SERVICE INFO – INA 0068

Endring med innvirking for spennrulle 531 0779 10

Artikkel nr.: 531 0779 10

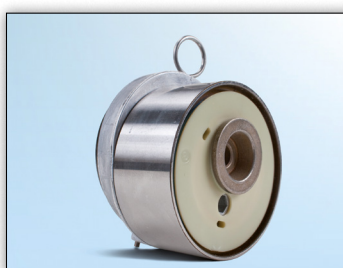
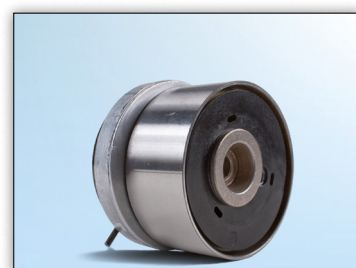
På grunn av den kontinuerlige utviklingen av våre produkter, har utformingen til spennrullen 531 0779 10 blitt endret.

Serviceinformasjonen viser de synlige forskjellene mellom de to utformingene (se bilder 1 til 4).

Bruk en 6 mm sekskantet unbrakonøkkel til å dreie kammen og stramme tannremmen med modifisert spennrulle.

Begge spennrullene oppfyller de tekniske spesifikasjonene og kan brukes uten begrensninger på de spesifiserte kjøretøyene.

Vennligst følg installasjonsanvisningene for den modifiserte spennrullen som medfølger i pakken!
